ÚZEMNÍ PLÁN MĚSTA BRNA

Textová část Odůvodnění

Kapitola 18 Rozhodnutí o námitkách (včetně odůvodnění)

Svazek Nb13 *(bez osobních údajů)*

MMB/0251821/2020

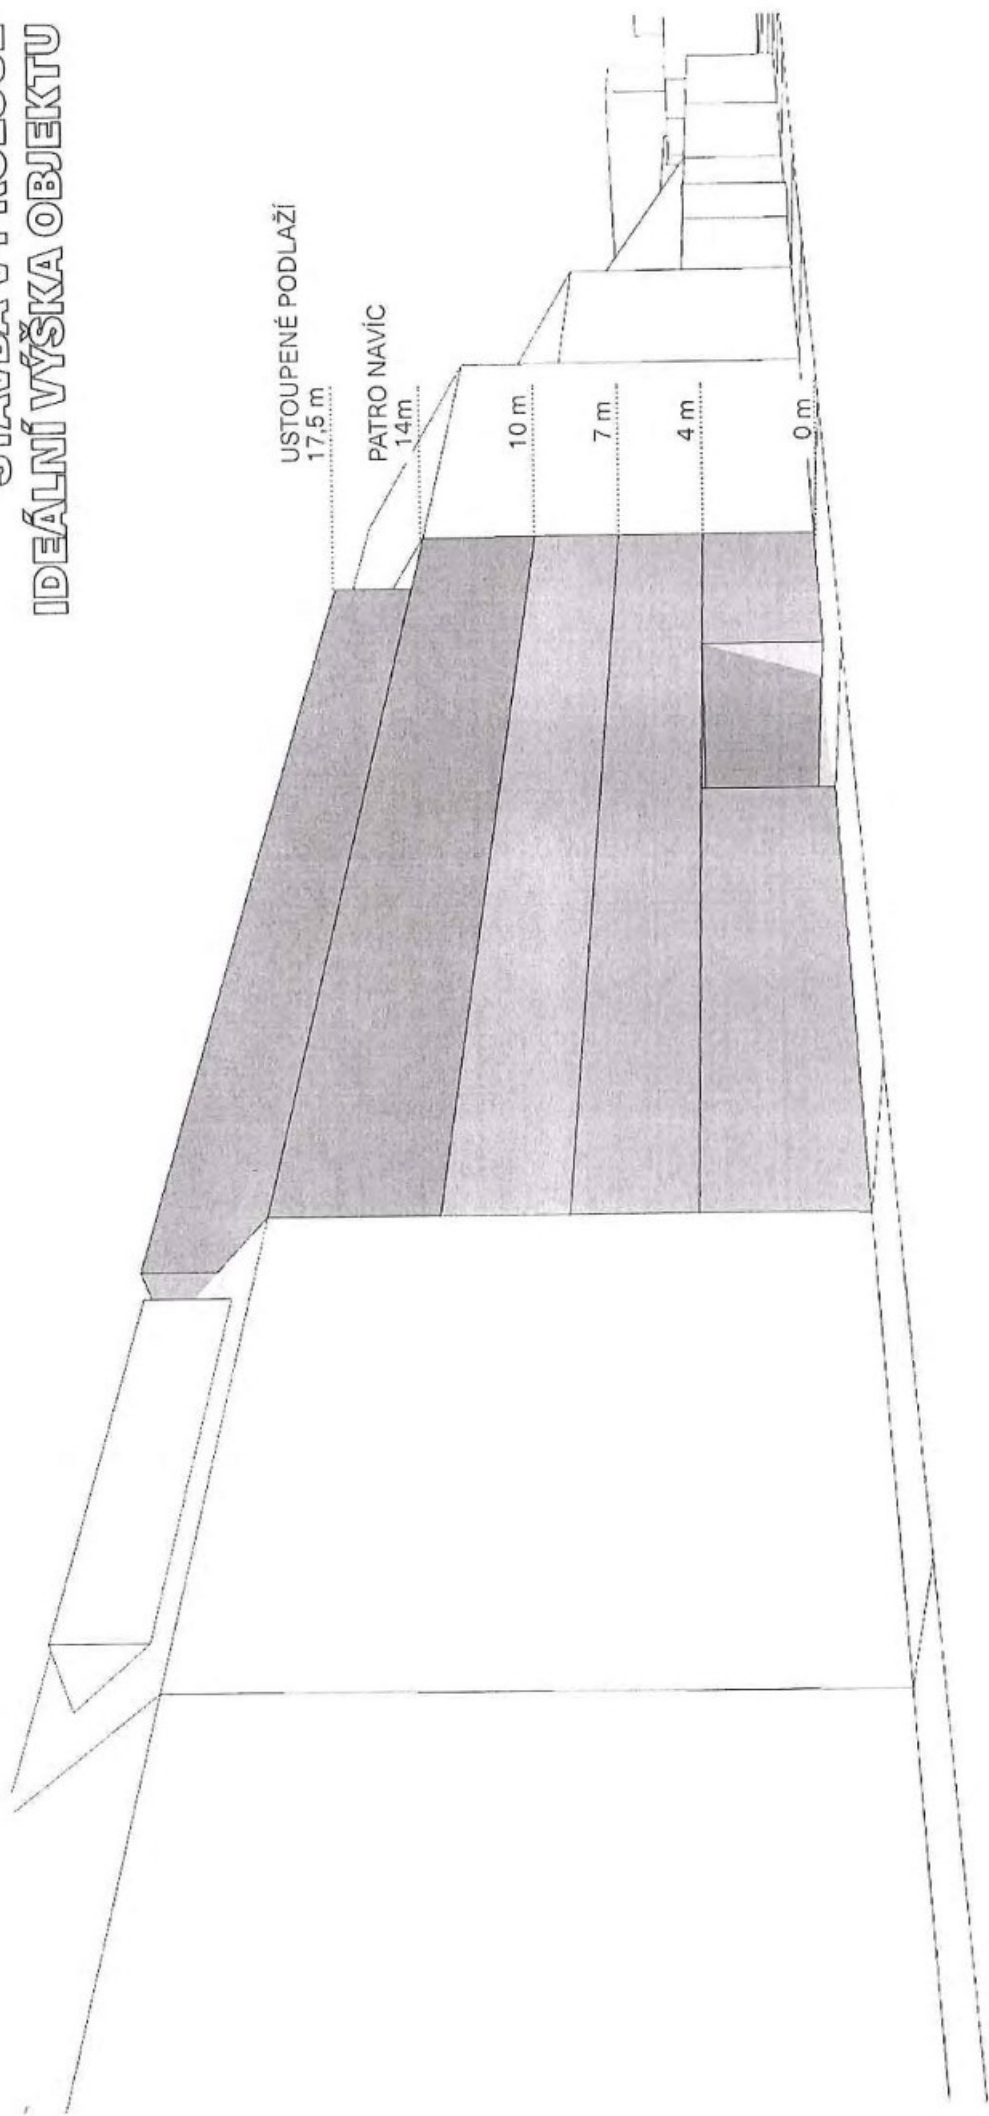
V příloze přikládám objemovou studii, která prověřuje danou situaci.
